Nº: 2015-GB MODELO: PB-873 (CIRSA EUROBINGO 7)

FECHA: 25/10/2001

Asunto: Protección mangueras pulsadores «A» y «B»

Manguera pulsadores «A» PB447 Código 221041550/1

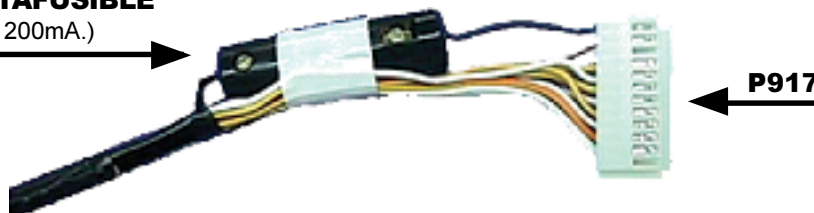
1. Manguera «A»

Se habilita un fusible de 200 mA. provisto de portafusible tipo aéreo en la conexión de GND (Cable negro) pin 1 de P917 como protección ante posible cortocircuito entre 12 VR y GND.

NOTA: La manguera cambia de código al añadir el fusible y portafusible a **221041550/1**

Manguera pulsadores «B» PB447 Código 221041551

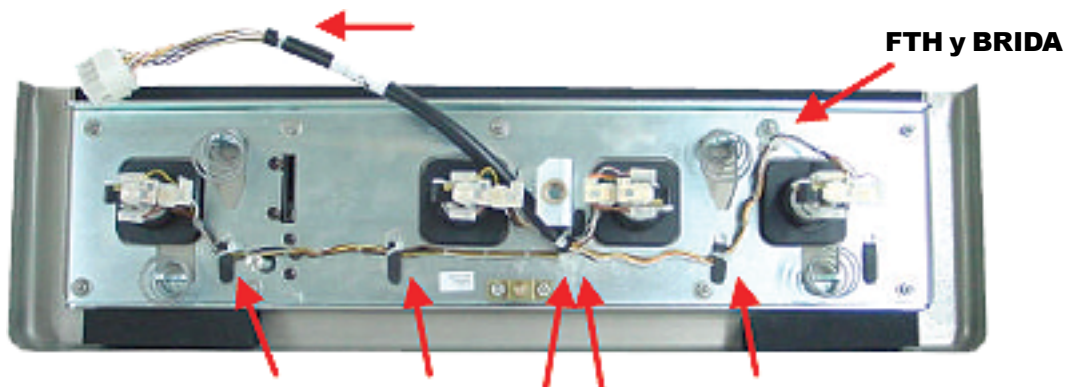
1. Manguera «B»

Disponer y sujetar la manguera tal y como muestra la foto evitando tramos que puedan interferir con los muelles de expulsión de la placa, la escuadra que soporta la tuerca remachada para fijación del pomo y/o que se interpongan entre la propia placa y el mecanismo de cierre en la máquina, lo que podría dar lugar a cortocircuitos por interferencia mecánica. Sujetar la manguera mediante bridas en los puntos que se indican.
